## Technische Änderung zu OMNIMATE Data RJ45 Buchsen, verzinnte Schirm-Lötstifte

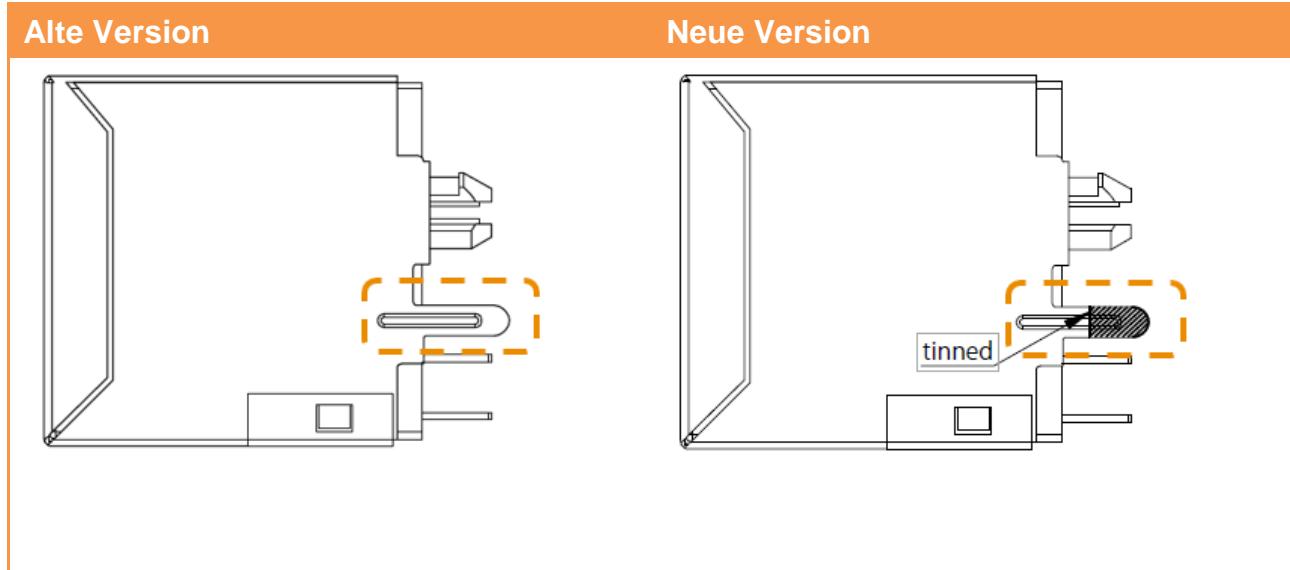
50% - 70% des Schirm-Lötstiftes geschirmter RJ45 Buchsen (OMNIMATE® Data) für den Wellen- / Reflowlötprozess (THT/THR) werden im Fertigungsprozess selektiv tauchverzinnt.

Durch die verzinnte Oberfläche wird im Lötbereich eine bessere Benetzungseigenschaft erreicht, die zu einem optimalen Lötergebnis führt, selbst bei unterer Grenztemperatur. Durch die selektiv verzinnten Schirm-Lötstifte bleiben die o.g. Eigenschaften für den restlichen Metallschirm vollständig erhalten.
